NEUGESTALTUNG HUMBOLDTPLATZ RHEINE

ERGÄNZUNGSBAUTEN

VERGLEICHENDE BAUMASSENSTUDIE + AUSWERTUNG

Ergänzungsbauwerke Humboldtplatz in Rheine, Auswertung der Entwurfskonzepte (Stand Juni 2007)

Entwurf Schwerdt

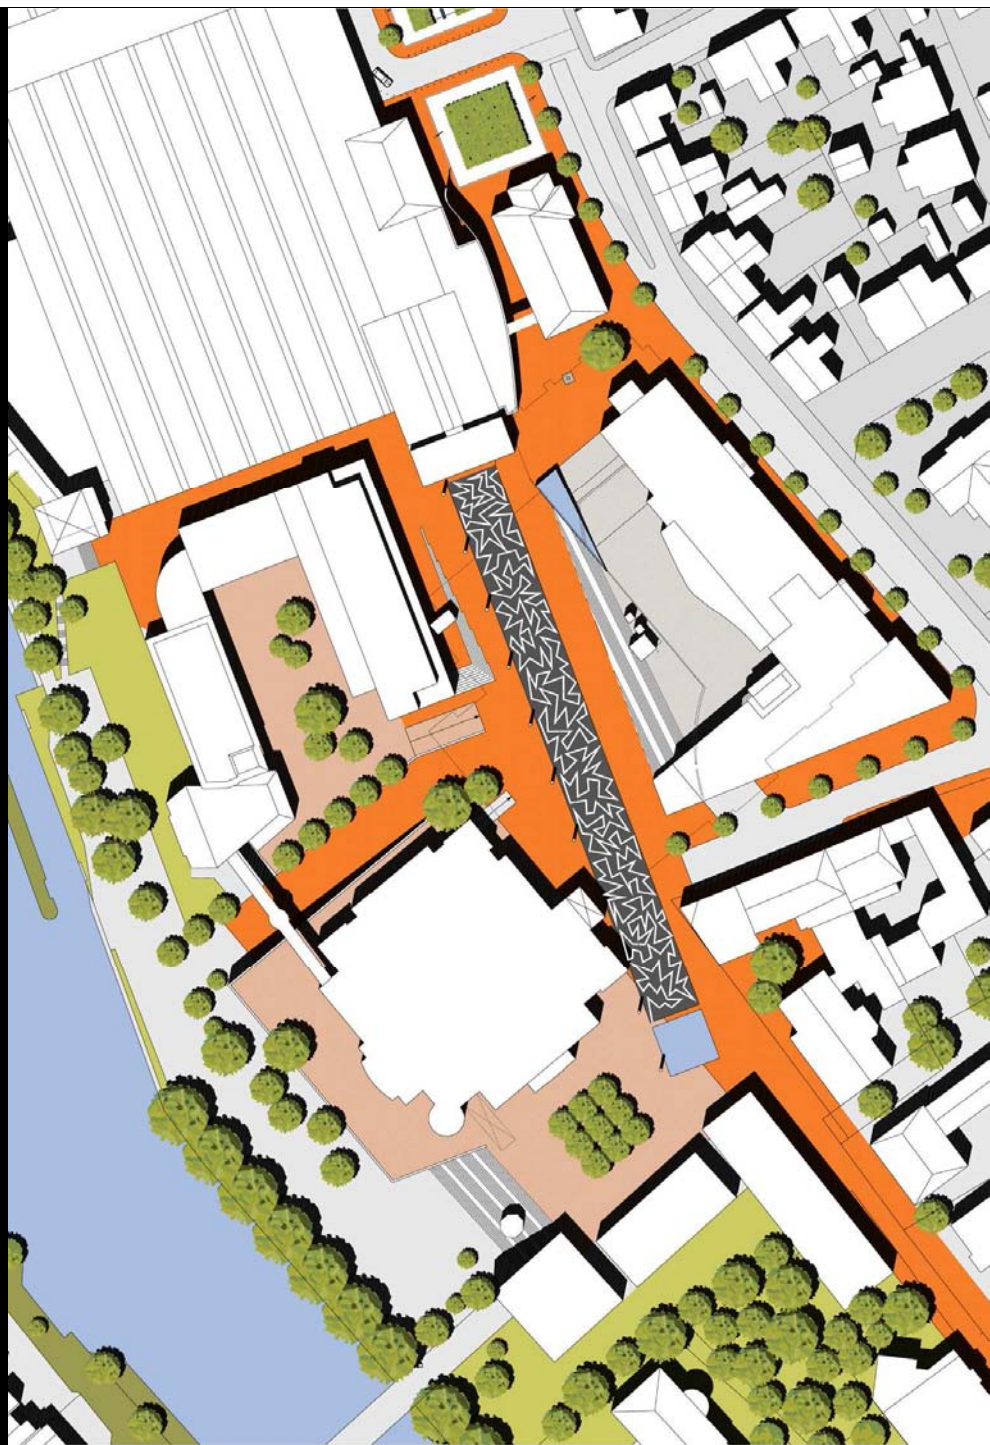
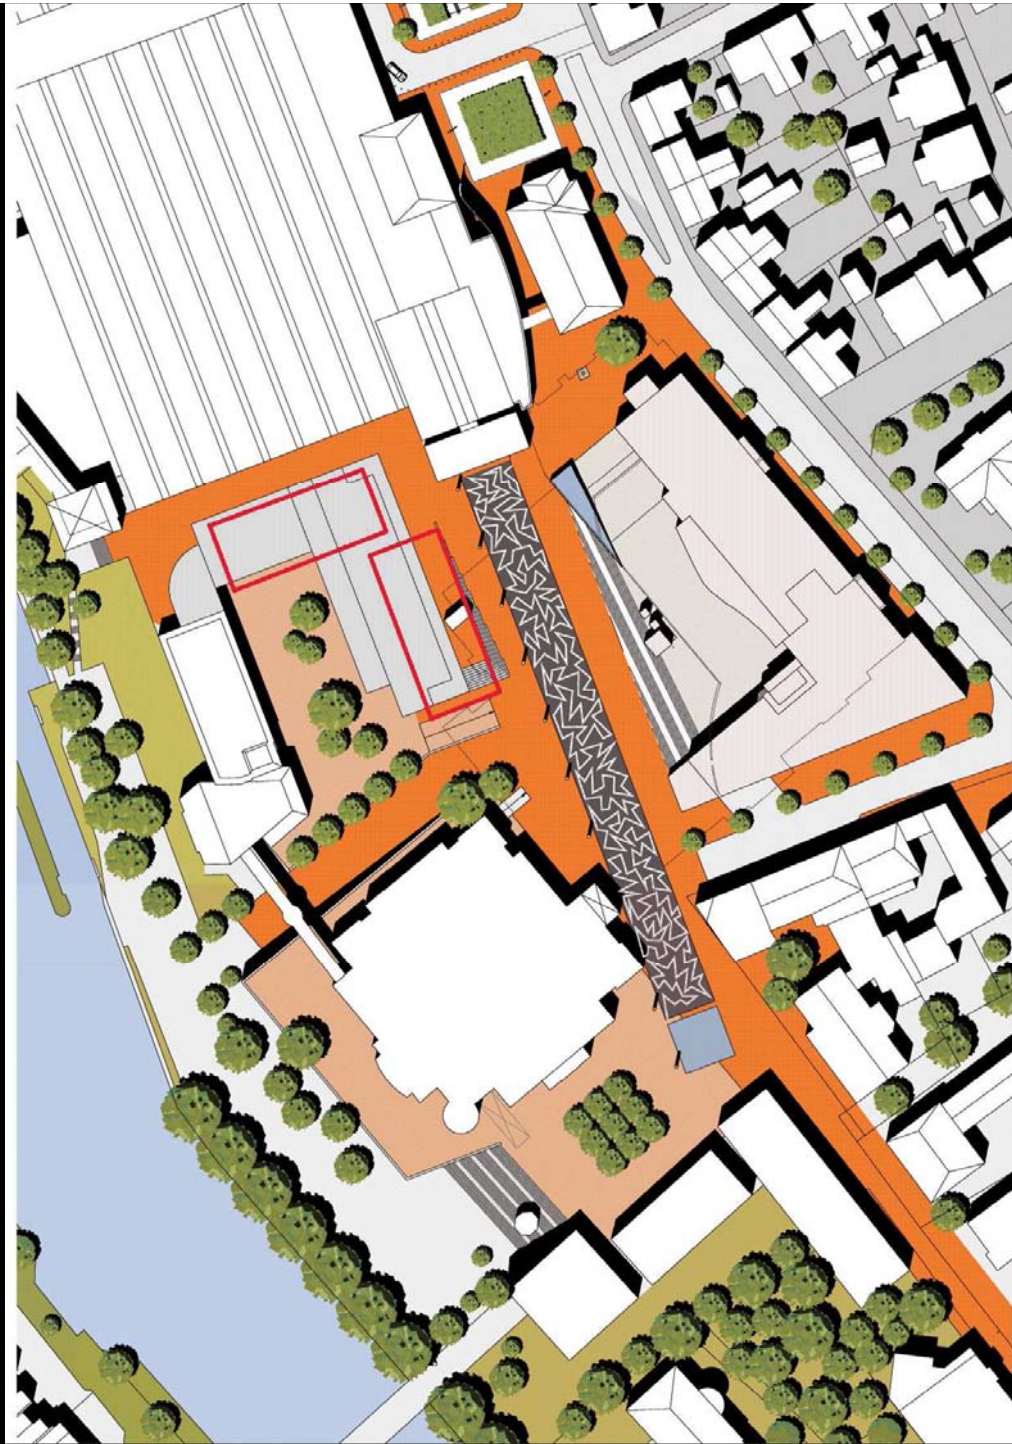
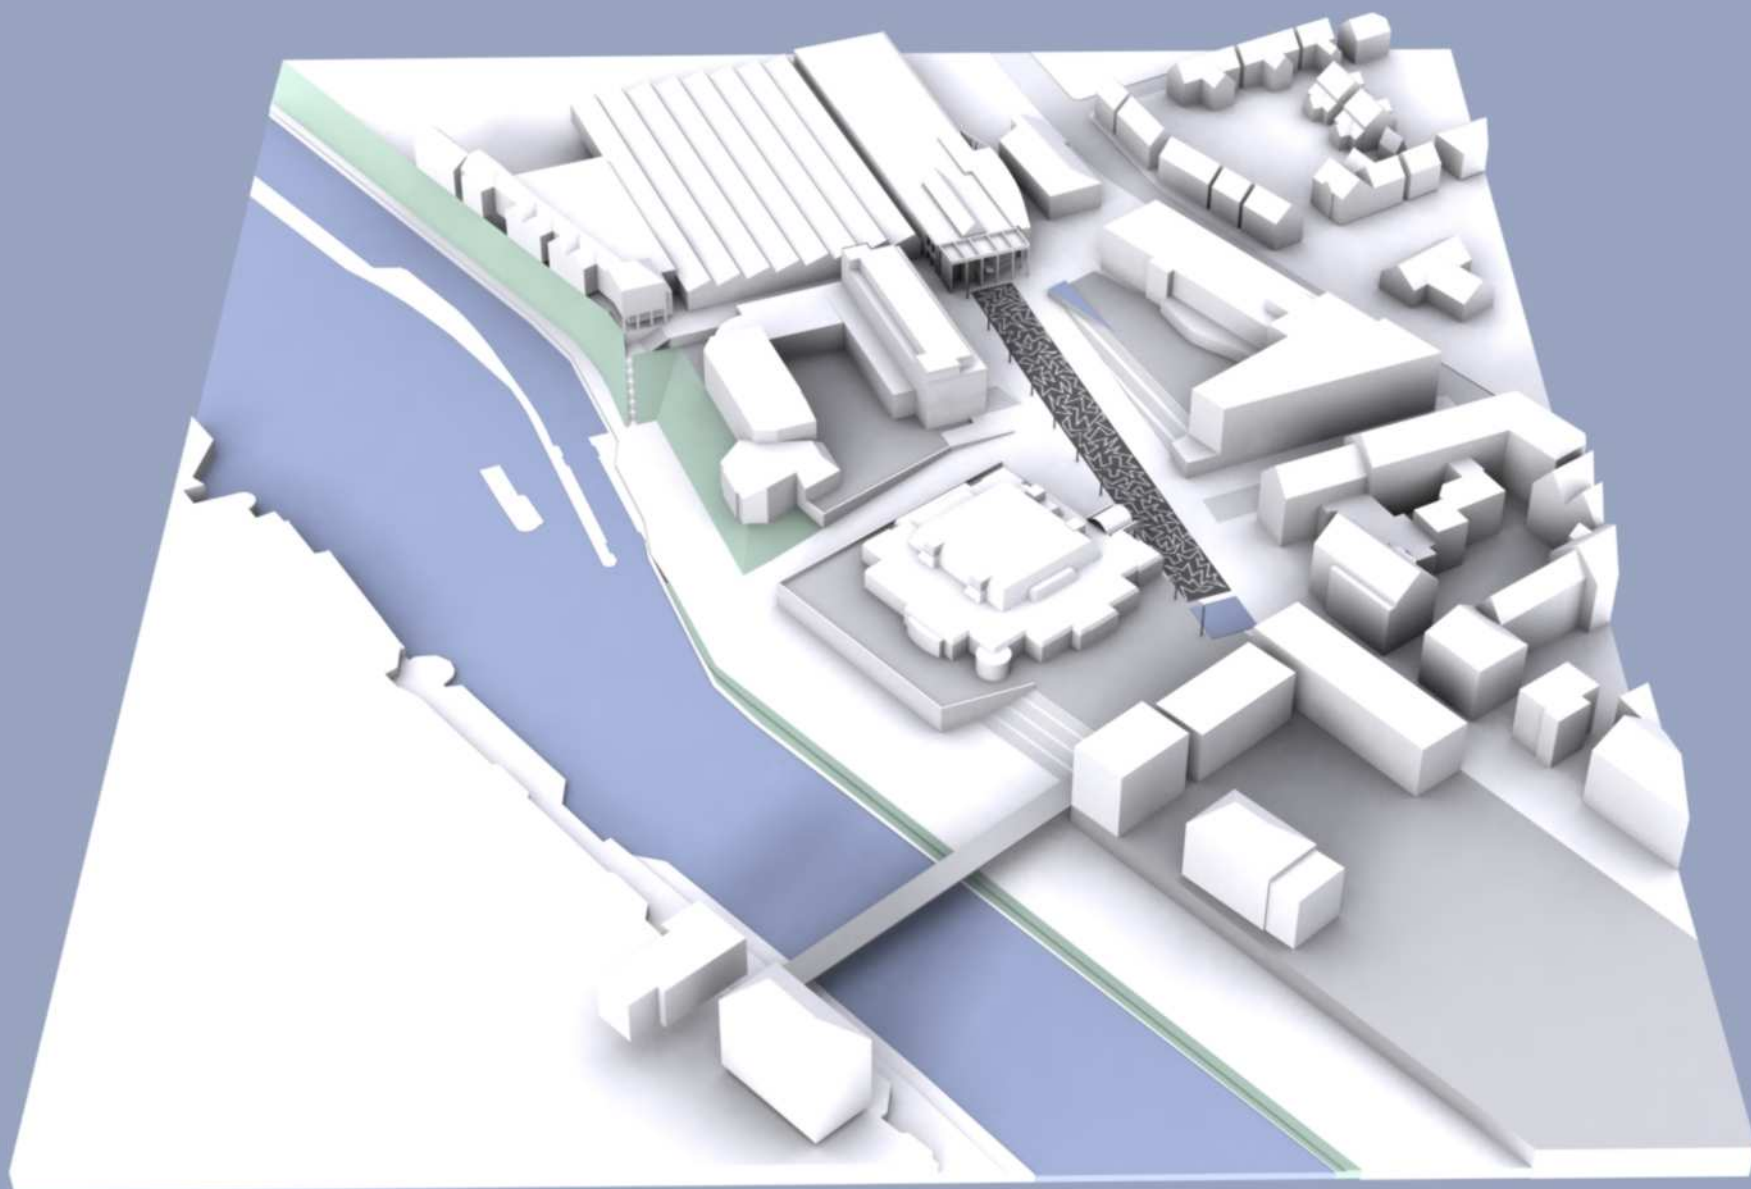
- weiter Rücksprung zur Platzpromenade
- Eckausbildung Hotel/Neubau zum Flussufer?
- enger Hotelplatz

- massiver Baukörper
- sehr dichte Fassung des Hotelplatzes

- nicht eingeplant

- nicht überbaut

- ist nachzuweisen

- Neuordnung der 25 vorh. Stpl.
- zusätzlich 28 Stpl. im KG
- Zufahrt wird verändert

- stadträumlich fragwürdiges Treppenplateau zur Promenade

- grundsätzlich angedacht jedoch mit Treppenplateau

- nicht ausreichend gelöst, Solitärwirkung

- liegt schriftlich vor, Hotelergänzung geplant

- EG Läden, OG Hotelzimmer, "Junior-Suiten"
